BT 0691
14.07.2000

Assunto: Complemento BT0642 - uso do Prolongador
Alteração do Tubo de Distribuição
Modelos: BFW50B, BFY50B, BFW76B, BFY76B, BFF56B, BFF56C, BFF76B,
BFF76C
Marca: Brastemp

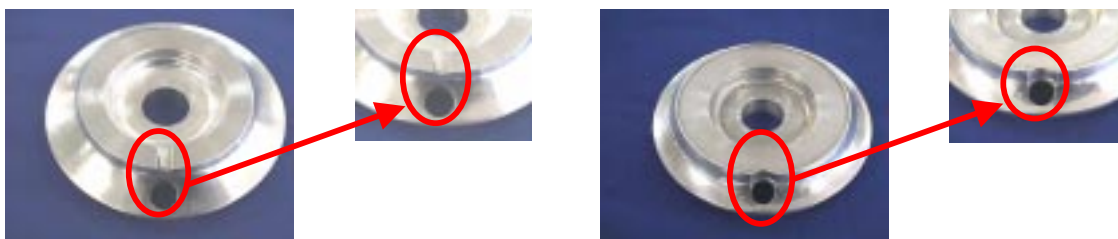
Além dos procedimentos informados **para os modelos SEM GRILL produzidos de Novembro/99 a Março/00** ao retirar a Válvula Limitadora de Pressão deve-se conectar o **Prolongador** no Tubo de Distribuição.

Na foto acima vemos a Bateria antes e depois dos procedimentos do BT0642 (sem a Válvula Limitadora de Pressão e sem os Reguladores de Ar)

Obs: Os fogões Produzidos a **partir de Março/00**, estão sendo produzidos com os novos injetores e queimadores da mesa (ver foto abaixo) conforme **BT0642**. E o tubo de distribuição também foi alterado, na tabela acima temos os códigos dos Tubos já modificados.

VEDAR TODAS AS CONEXÕES COM VEDANTE LOCTITE 567 OU FITA TEFLON

NÃO É NECESSÁRIO A TROCA DOS INJETORES, QUEIMADORES DA MESA E USO DO PROLONGADOR PARA OS FOGÕES PRODUZIDOS A PARTIR DE MARÇO/00.
